# Tornberg 32 – allgemeiner Behindertenstellplatz

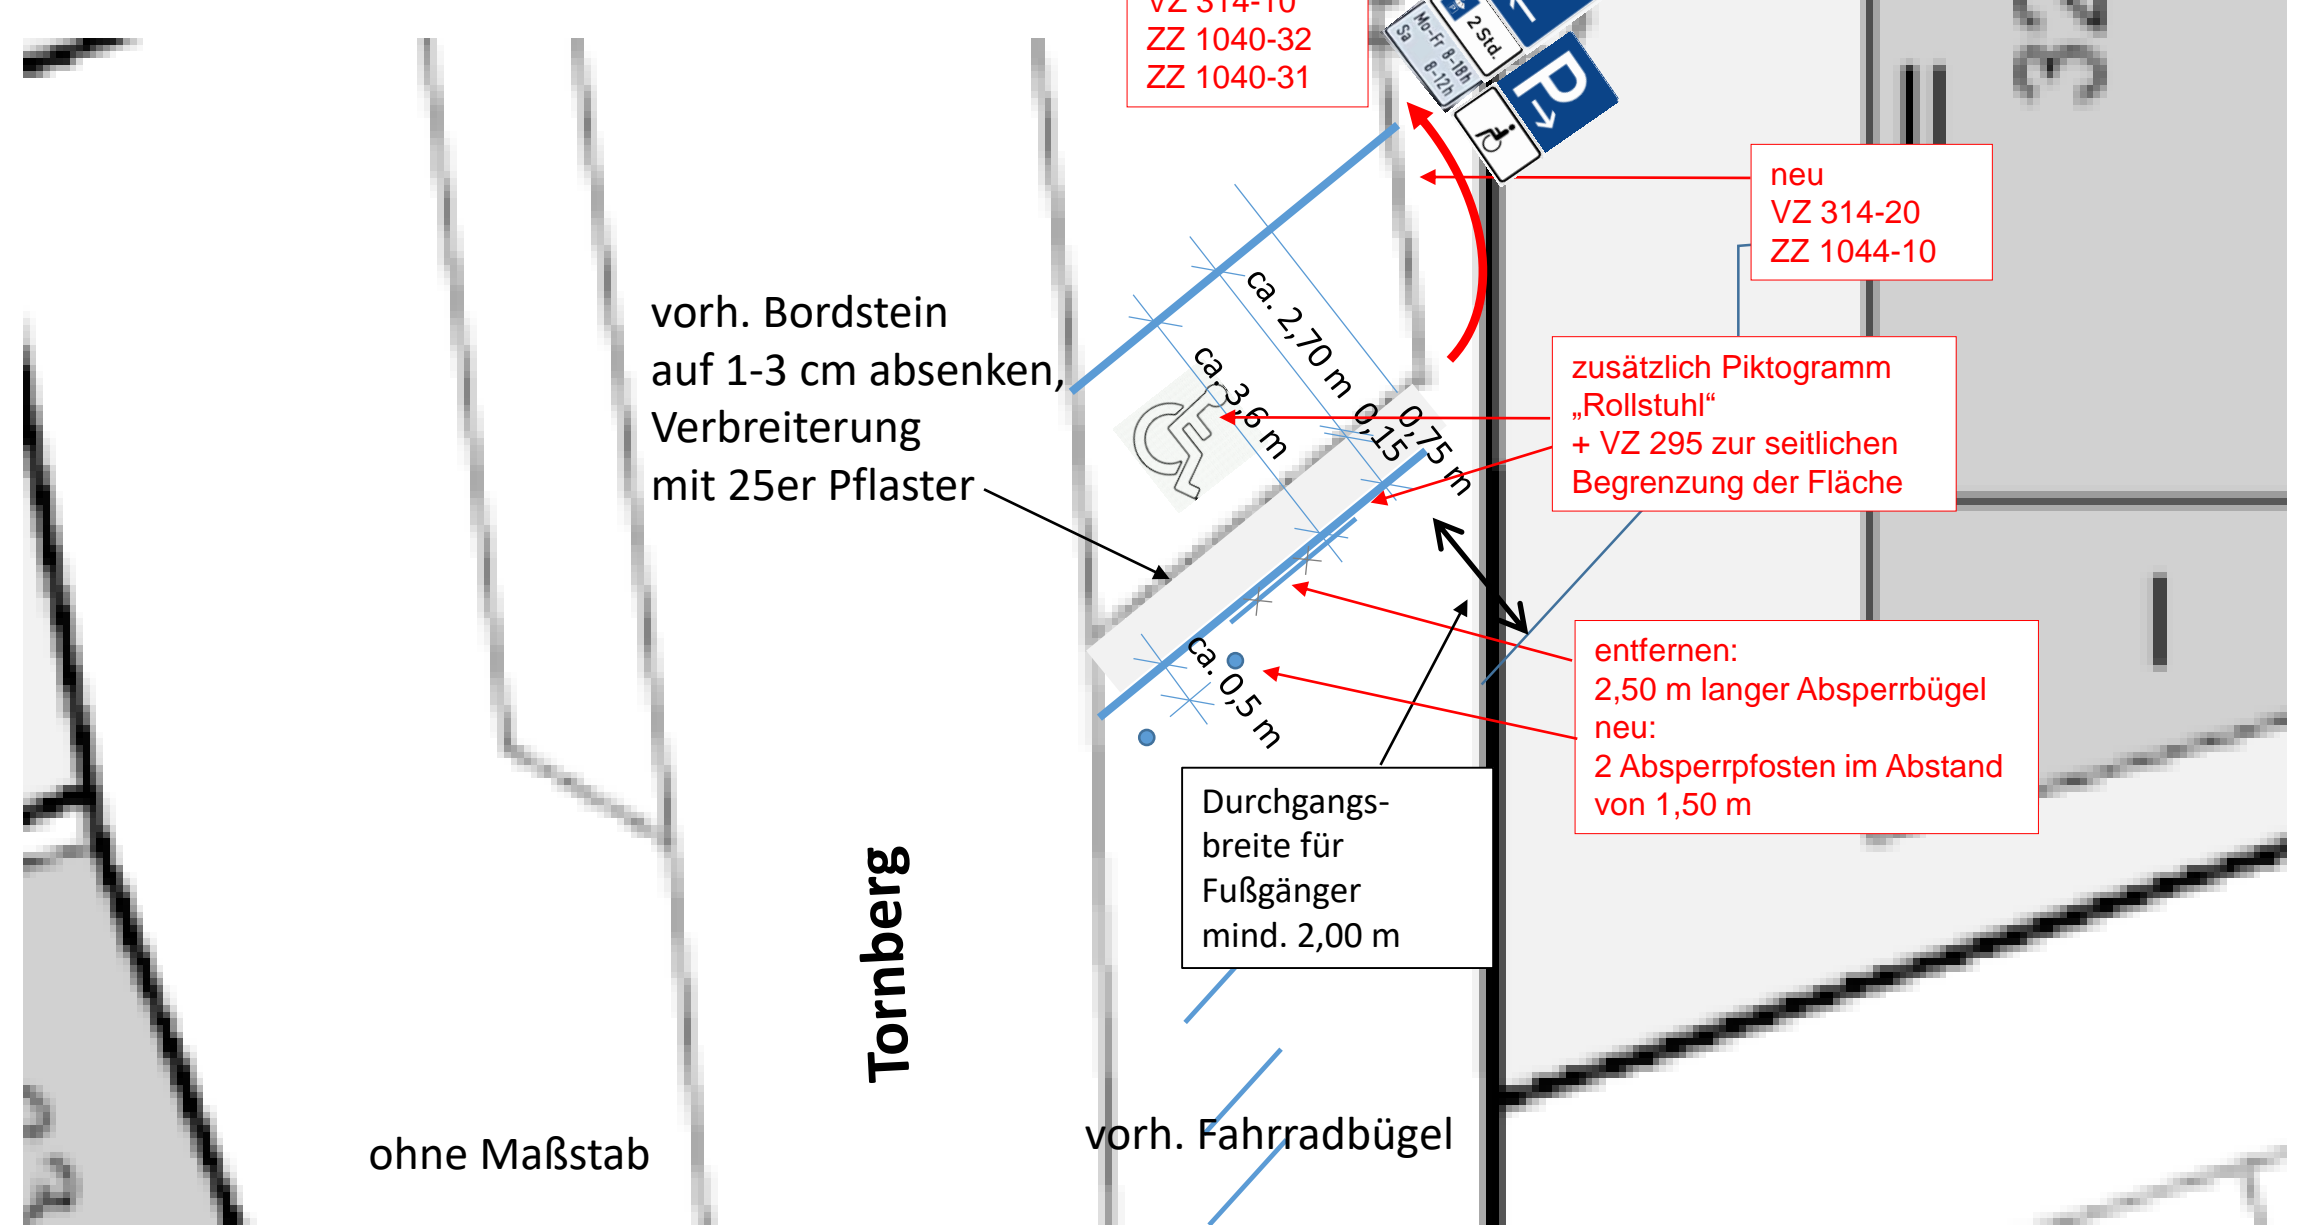
umsetzen  
VZ 314-10  
ZZ 1040-32  
ZZ 1040-31

neu  
VZ 314-20  
ZZ 1044-10

zusätzlich Piktogramm  
„Rollstuhl“  
+ VZ 295 zur seitlichen  
Begrenzung der Fläche

entfernen:  
2,50 m langer Absperrbügel  
neu:  
2 Absperrpfosten im Abstand  
von 1,50 m

vorh. Bordstein  
auf 1-3 cm absenken,  
Verbreiterung  
mit 25er Pflaster

Durchgangs-  
breite für  
Fußgänger  
mind. 2,00 m
